製品仕様変更のご案内

品名：CC-Link ターミナル（CT1V シリーズ、CT1N シリーズ、CT1E シリーズ、CT1E4 シリーズ）

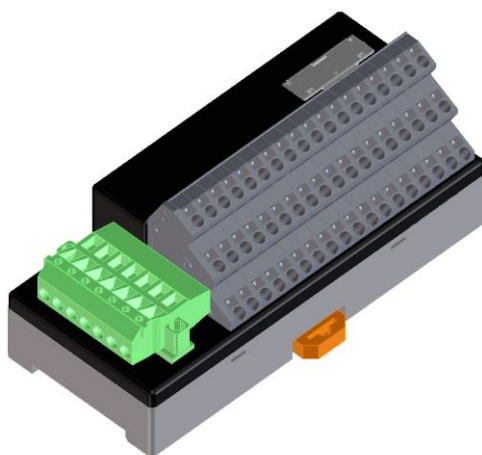
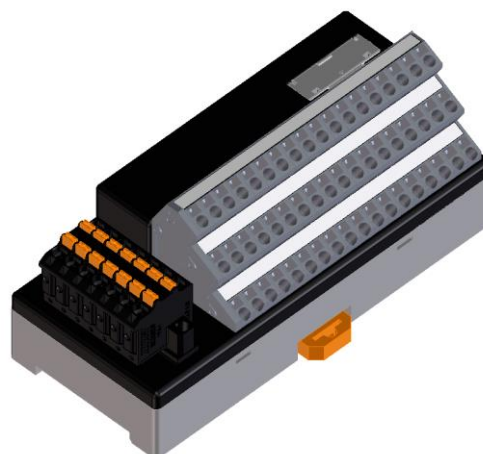
1. 伝送・電源用コネクタ

「伝送・電源用コネクタ」をフェニックス・コンタクト製から弊社製品に変更しました。

従来のマイナスネジタイプからスプリングロックタイプに変更したことにより、メンテナンスフリーを実現しました。
